5-5 ST4-TB データの再構築方法について (ドライバCD内付属マニュアルP112訂正・追記)。

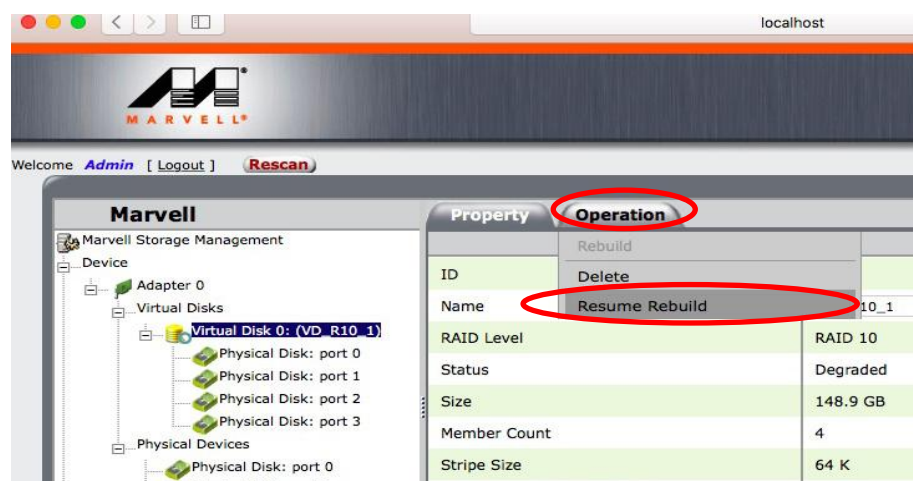
【リビルド作業を途中で中断する場合】

①リビルド作業はコンピュータの電源がONの状態時のみに行われます。OSのスリープ又はコンピュータの電源OFF等でリビルドを中断する場合は、事前に付属RAIDユーティリティ上で該当RAIDを選択し、「Operation」より「Pause Rebuild」を実行してリビルド作業を中断して下さい。

②リビルド作業を再度実行する場合は付属RAIDユーティリティ上で該当RAIDを選択し、「Operation」より「Rebuild Resume」を選択し、再度リビルドを再開してください。

※リビルドを中断した場合、自動で再開はされません。手動で再開をさせる必要があります。「Resume Rebuild」が表示されない場合は、ユーティリティ上で「Rescan」をクリックするか、一度OSを再起動をして再度お試しください。

※リビルドが100%まで完了したらRAIDユーティリティ上で「Rescan」をクリックし、リビルドが正常に完了しているかご確認下さい。正常に完了した場合、バーチャルディスクのアイコン色が青になります。

注) MacOSご利用時、リビルド(データ再構築作業)実行をする際に、MacOS内の「システム環境設定」→「省エネルギーの設定」上にて、「可能な場合はHDDをスリープする」にチェックが入っている場合は、事前にチェックを外して下さい。OS側の省電力の設定によりリビルド作業が途中でキャンセルされる場合がございます。上記によりリビルドが途中でキャンセルされた場合は、省電力設定を変更の上、再度リビルド作業を最初からやり直して下さい。
